Hastighedsbegrænsning på Bundgarnet ved Råbylille Strand

Grundejeforeninger Råbylille Strand og Hjelm Bugt Ansøgning om etablering af 30km zone

Fra: Leif Kronblad
Sendt: 20. november 2023 17:36
Til: ssj-vejkontor@politi.dk
Emne: VS: Grundejeforeninger Råbylille Strand og Hjelm Bugt Ansøgning om etablering af 30km zone

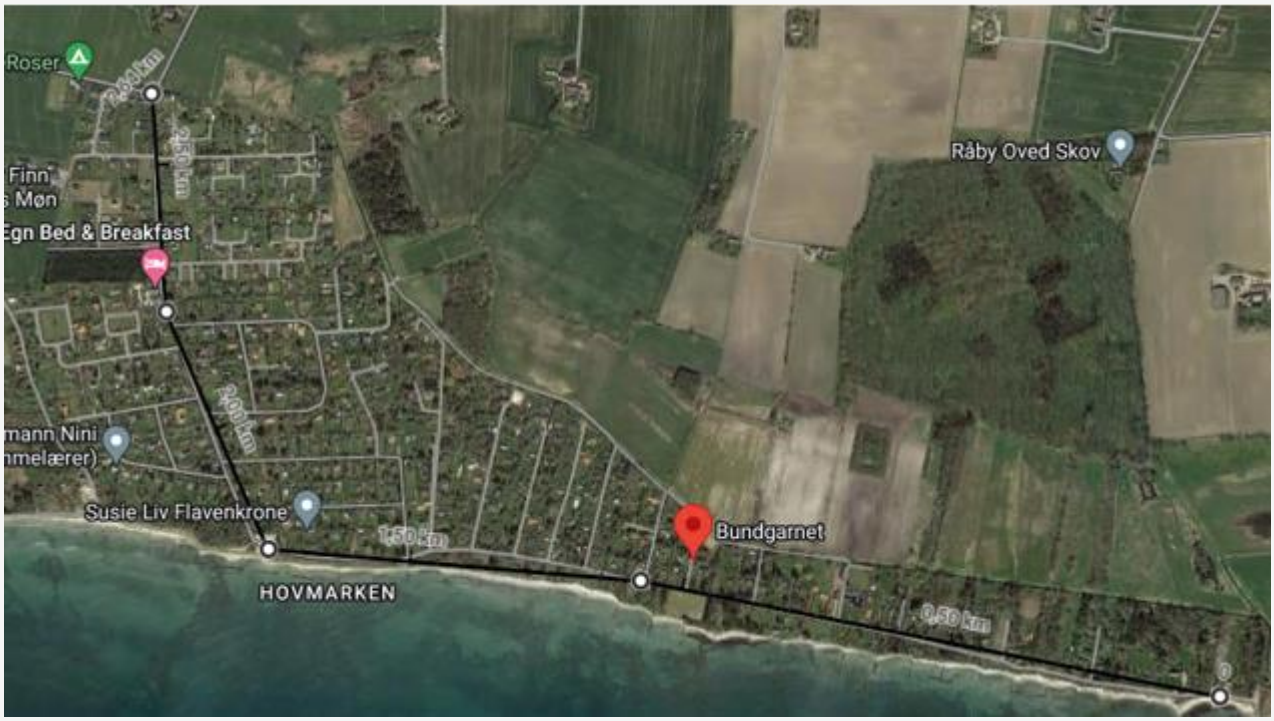
Jeg kan forstå at man i stedet for de blå E53/54 zonetavler (30 km/t) nu ønsker E68,4/69,4 zonetavler (C55 30 km/t).

Omkring E68,4/69,4 zonetavler er der en del flere krav, som skal være opfyldt, for at disse må opstilles i forhold til de blå E53/54 tavler.

Jf. nedenstående (bekendtgørelse om anvendelse af vejafmærkning) er Bundgarnet for lang en strækning til at måtte anvende E68,4/69,4 zonetavler da hele strækningen måler ca. 2,6 km (se foto med afstandsangivelse) og ikke må overstige 1,8 km.

§ 148. *E 68,4* zonetavle må ikke anvendes til etablering af et område, hvis den maksimale kørelængde:

1) ved direkte gennemkørsel af zonen overstiger 1.800 meter fra passage af *E 68,4* til passage af *E 69,4* og

2) ved gennemkørsel af zonen overstiger 1.800 meter fra passage af *E 68,4* til målet for køreturen.

Politiet kan på den baggrund ikke meddele samtykke til den ændrede skiltning.

Hvis vi reducerer længden til under 1.800 meter, kan I så give samtykke til det ansøgte (Vi reviderer skilteplanen så zonen ophører efter 1750 meter på Bundgarnet)?

Der er på det asfalterede stykke af Bundgarnet, hvor der er størst problemer med hastigheden, det sidste stykke af Bundgarnet med grusvej er ikke samme problem ift. hastigheden.
